**Commission économique pour l'Europe****Comité des transports intérieurs****Forum mondial de l'harmonisation des Règlements concernant les véhicules****187<sup>e</sup> session**

**Accord de 1958 : Propositions, en suspens, d'amendements  
aux Règlements ONU existants, soumises par le GRE et le GRSG****Proposition de complément 3 à la série 07 d'amendements  
au Règlement ONU n° 48 (Installation des dispositifs  
d'éclairage et de signalisation lumineuse)****Communication du Groupe de travail de l'éclairage  
et de la signalisation lumineuse\***

Annexe 1, point 9.22, lire :

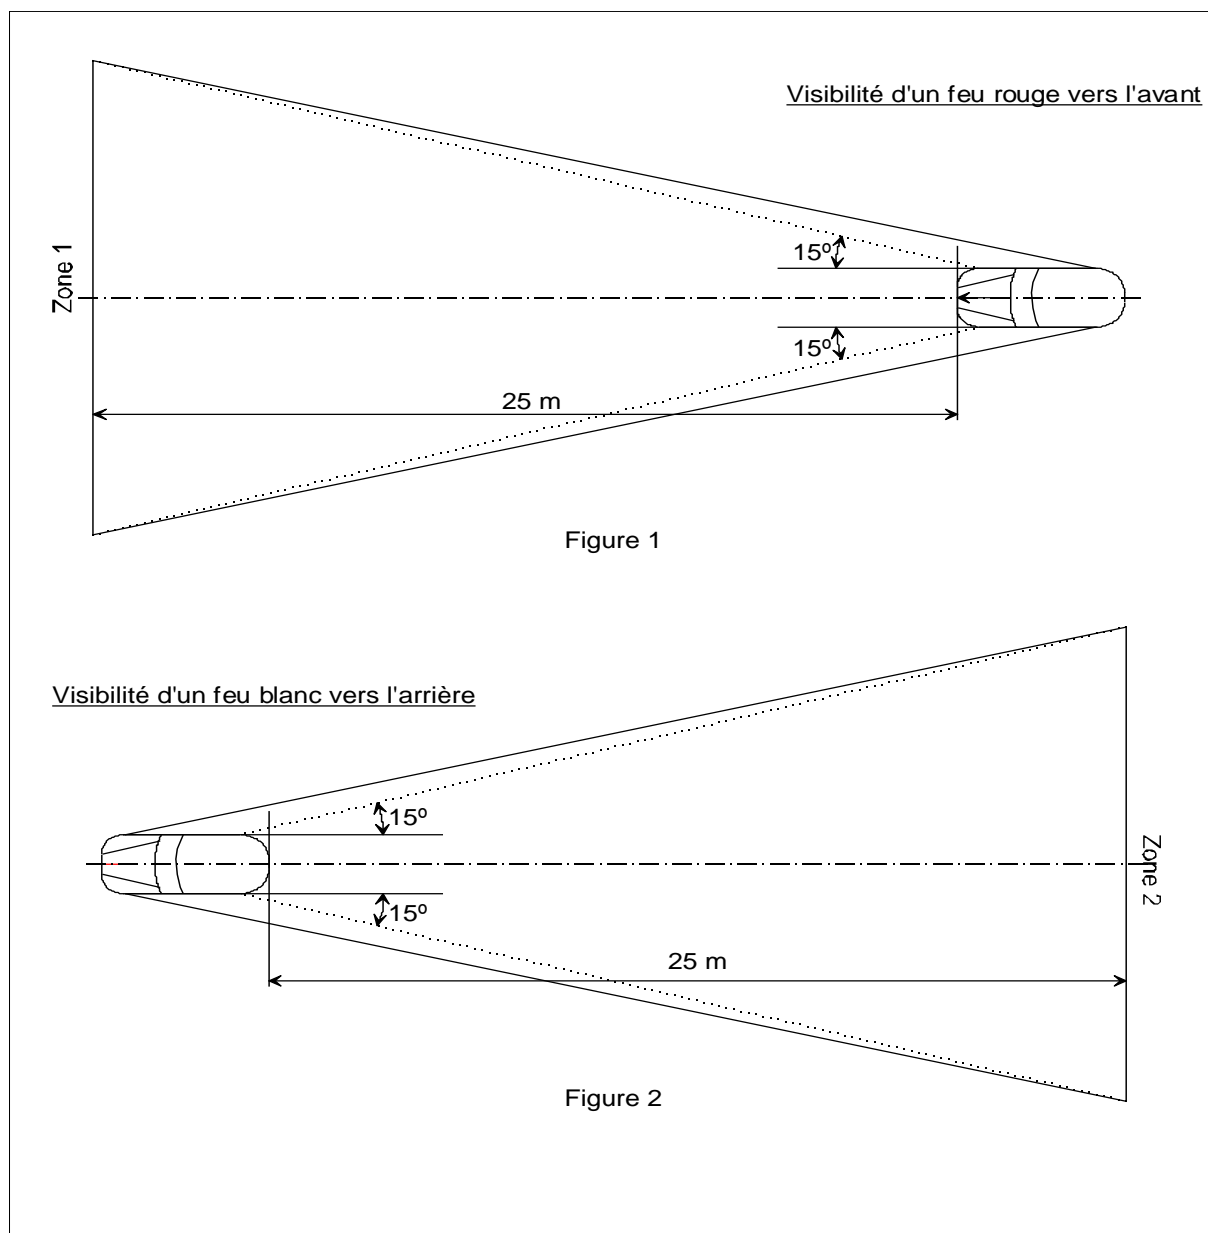
« 9.22	Système d'éclairage avant adaptatif (AFS) :	oui/non <sup>2</sup>
9.22.1	Faisceau de route adaptatif (ADB)	oui/non <sup>2</sup>
9.22.1.1	ADB + Fonction de projection du système d'aide à la conduite	oui/non <sup>2</sup> ».
